La Chorrera, 29 de diciembre de 2022  
DRPO-DIREC-SEIA-NE-1429-2022

En seguimiento al proceso de evaluación del **ESTUDIO DE IMPACTO AMBIENTAL CATEGORÍA I, PROYECTO: “LA TOSCANA REAL DOS”**, ubicado en el corregimiento de Juan Demóstenes Arosemena, distrito de Arraiján, provincia de Panamá Oeste, ingresado el 02 de diciembre de 2022, para su evaluación por la Sección de Evaluación de Impacto Ambiental del Ministerio de Ambiente de Panamá Oeste, deseamos expresarle que luego de evaluar el Estudio de Impacto Ambiental, tenemos a bien solicitarle lo siguiente:

# AMPLIACIÓN A ESTUDIO DE IMPACTO AMBIENTAL

**PROYECTO:  
“LA TOSCANA REAL DOS”**

MAPA DE LOCALIZACIÓN REGIONAL

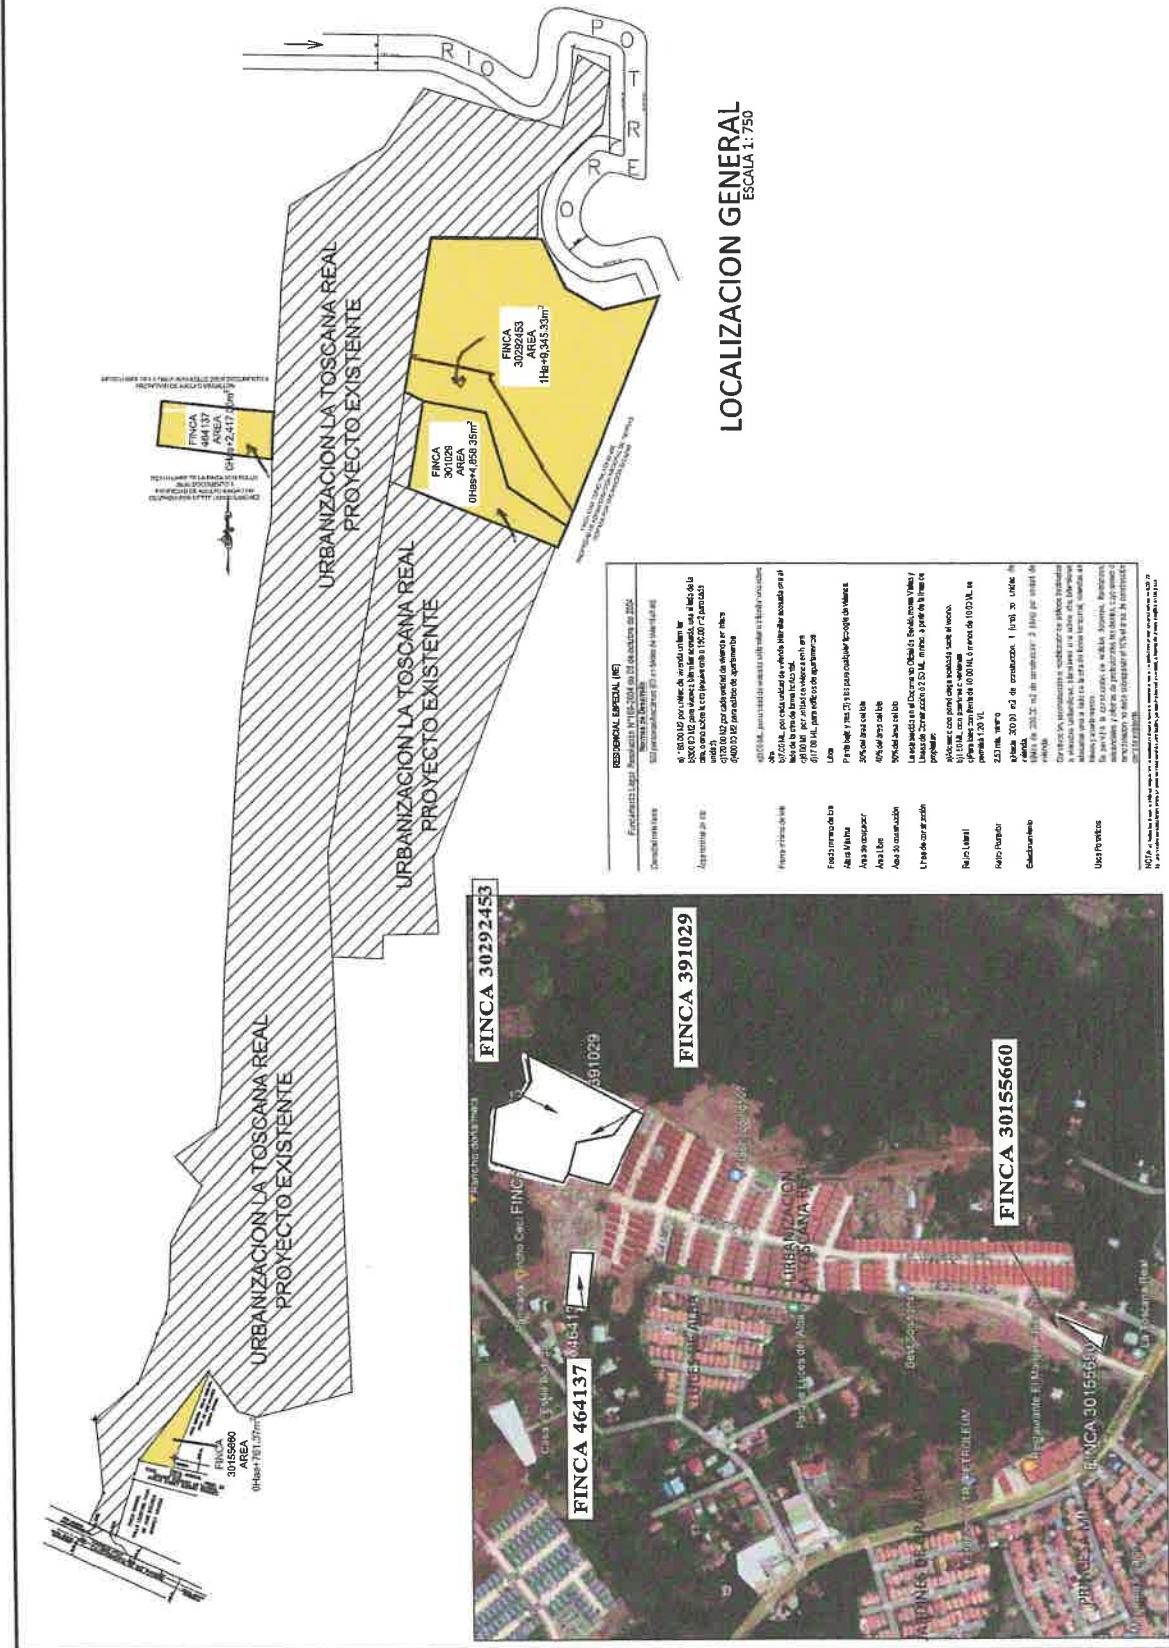
1. Dentro del EsIA, Capítulo 2.0 RESUMEN EJECUTIVO, Capítulo 3.0 INTRODUCCIÓN, Capítulo 5.0 DESCRIPCIÓN DEL PROYECTO OBRA O ACTIVIDAD, indican que: *“La superficie total a utilizar para la construcción de las 47 viviendas será de 2 has + 4000 m<sup>2</sup>. ”*, sin embargo, mediante verificación de coordenadas realizadas por DIAM (GEOMATICA-EIA-CAT I-0973-2022), se indica que *“Con los datos proporcionados se generaron dos polígonos: Lote 1, con una superficie de 01ha + 1,178.50m<sup>2</sup> y Lote 2, con una superficie de 1,752.50m<sup>2</sup>... ”*. Dando como resultado una sumatoria de 1ha + 2,931m<sup>2</sup>, la cual no concuerda e igualmente el polígono del lote No. 1 no es igual al presentando dentro del EsIA. Por lo antes expuesto se solicita:

- a. Polígonos, superficies y coordenadas UTM (Excel), que determine el área total a desarrollar del proyecto.
  - b. Aclarar el corregimiento donde se ubica el proyecto.

Los polígonos, superficies y coordenadas del área a desarrollar por fincas son las siguientes:

**La superficie total de terreno a utilizar en las tres fincas es de 01 hectárea + 1441.21 metros cuadrados**

Se adjunta mapa de localización regional en los anexos.
